DESCRIZIONE: **SUPPORTO PATTINO**

CODICE: 047315710

I.A. 01

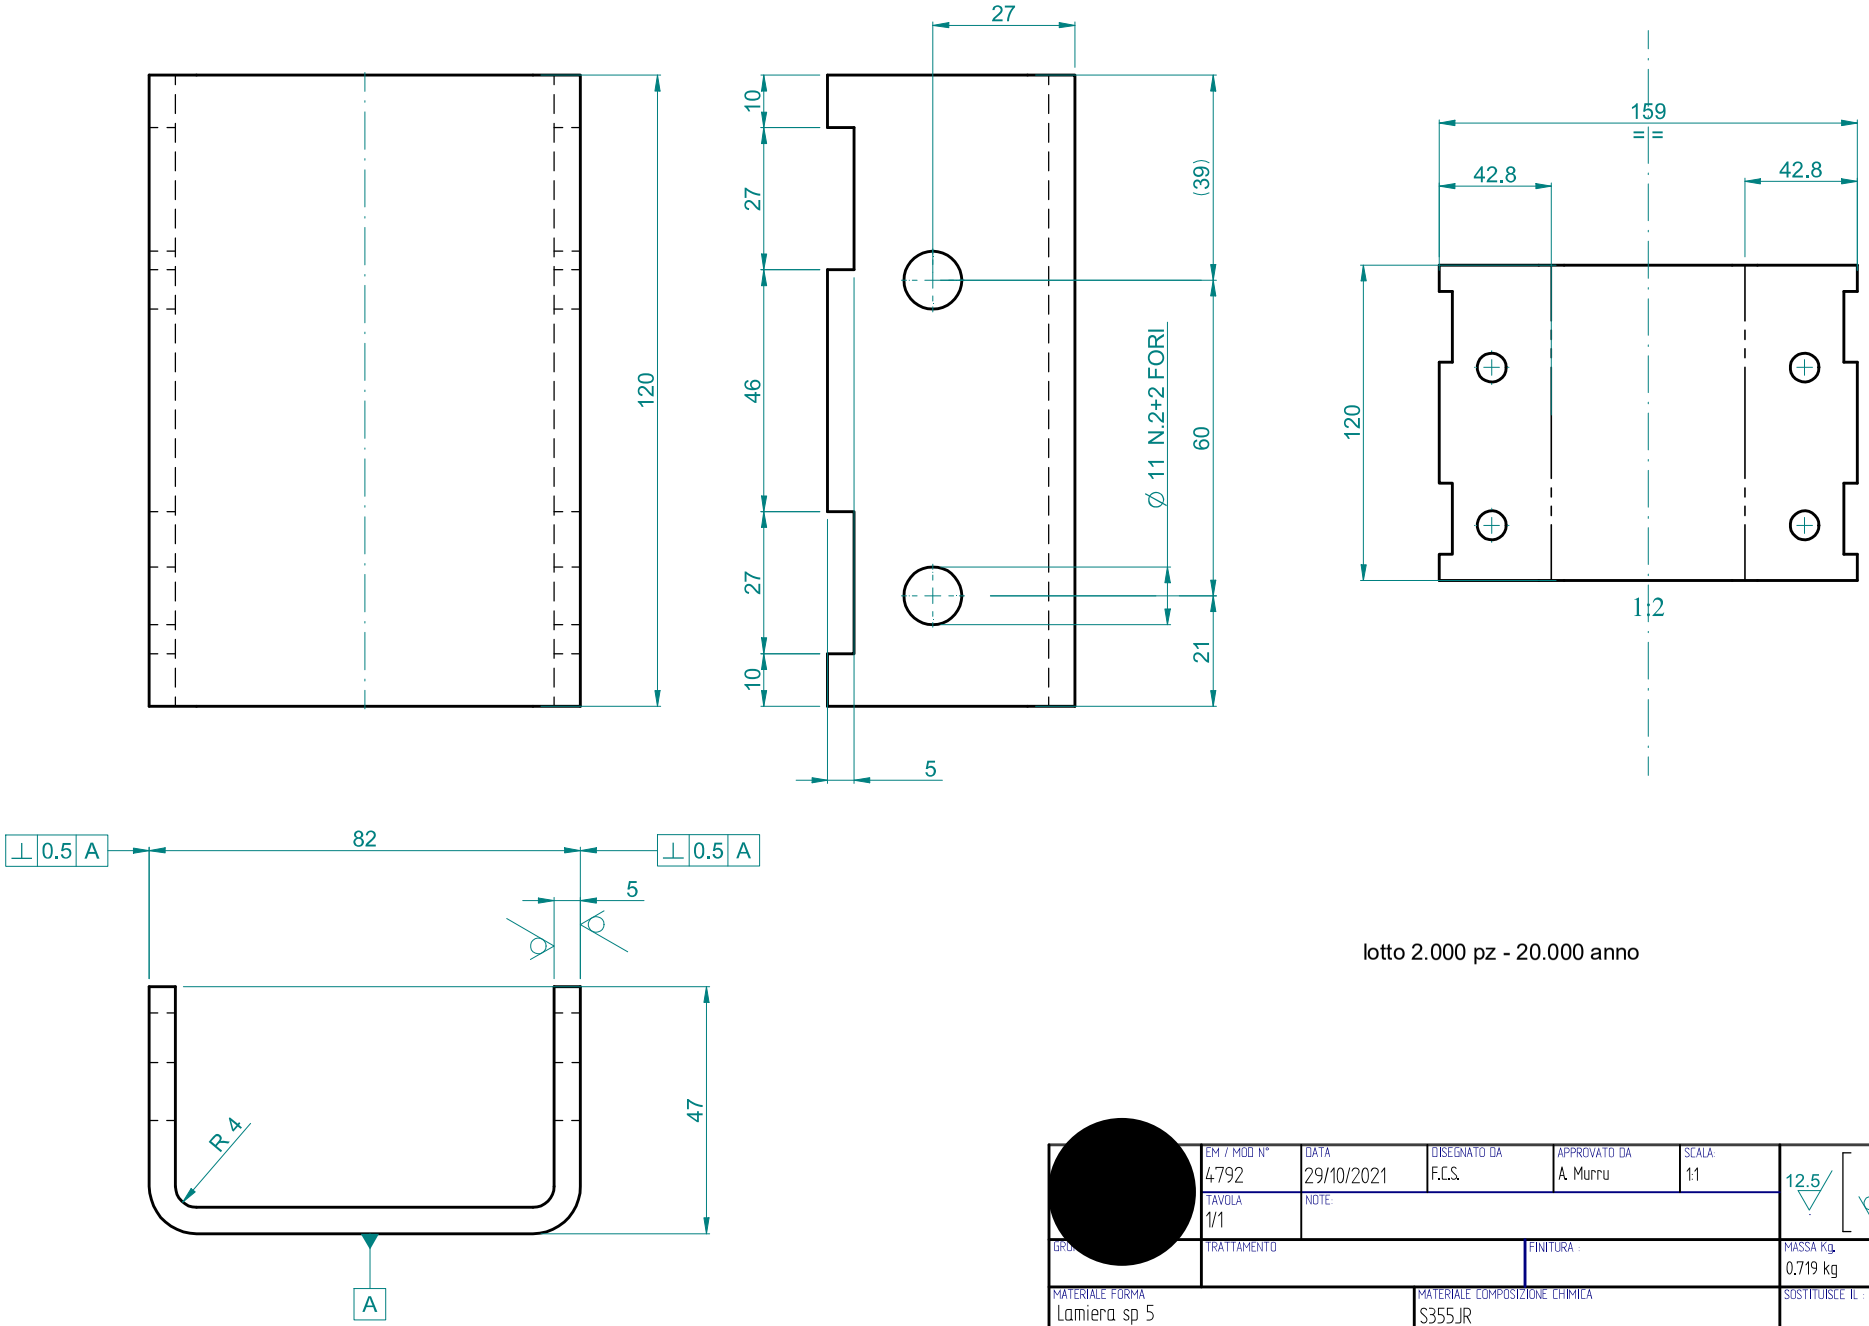
INDICE MODIFICA	INDICE AGGIORNAMENTO	POSIZ.	DESCRIZIONE MODIFICA	EMISSIONE MODIFICA	DATA	FIRMA
	01		Mod. posiz. fori Φ11, la quota 27 era 30; mod. lembi la quota 47 era 49; ne consegue modifica del profilo.	M.8156	12/11/2021	L. Pontillo
